**Avis délibéré de l’Autorité environnementale  
sur l’hélistation du nouveau centre hospitalier  
d’Ajaccio (2A)**

**n°Ae : 2019-104**

Avis délibéré n° 2019-104 adopté lors de la séance du 22 janvier 2020

Figure 2 : Plan de l'hélistation, et localisation au sein de l'hôpital (source : dossier)

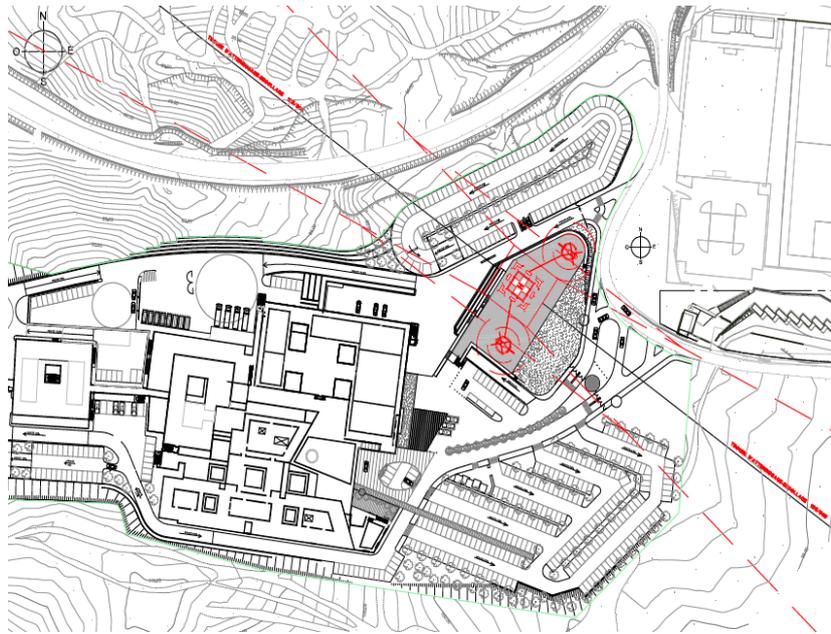
L'analyse faite dans le dossier conclut à l'absence d'obstacle venant « percer » les trouées d'approche. Les obstacles les plus proches sont une ligne électrique haute tension, les pylônes d'éclairage d'un stade et bien évidemment l'hôpital lui-même. Le dossier mentionne toutefois l'existence d'emplacements réservés au PLU d'Ajaccio pour un projet de téléphérique, devant relier Mezzavia à l'entrée de la ville et desservir via une gare intermédiaire le futur hôpital et le collège du Stiletto ; cette station devra, selon le dossier, « *se conformer aux contraintes de l'existence du centre hospitalier* ». Comme en témoigne une autre partie du document, le recensement des obstacles n'a été effectué que pour ceux préexistant, la question du positionnement des installations du projet de transport public par câble et de la compatibilité entre l'hélistation et le futur téléphérique n'est pas abordée. Il a été précisé aux rapporteurs que le projet de téléphérique avait été pris en compte dans le choix de l'altimétrie de l'hélistation.

***L'Ae recommande d'ajouter au dossier une description du projet de téléphérique prévu et de ses interactions avec le projet d'hôpital, en phase travaux comme en phase exploitation, y compris en termes de servitudes aéronautiques.***
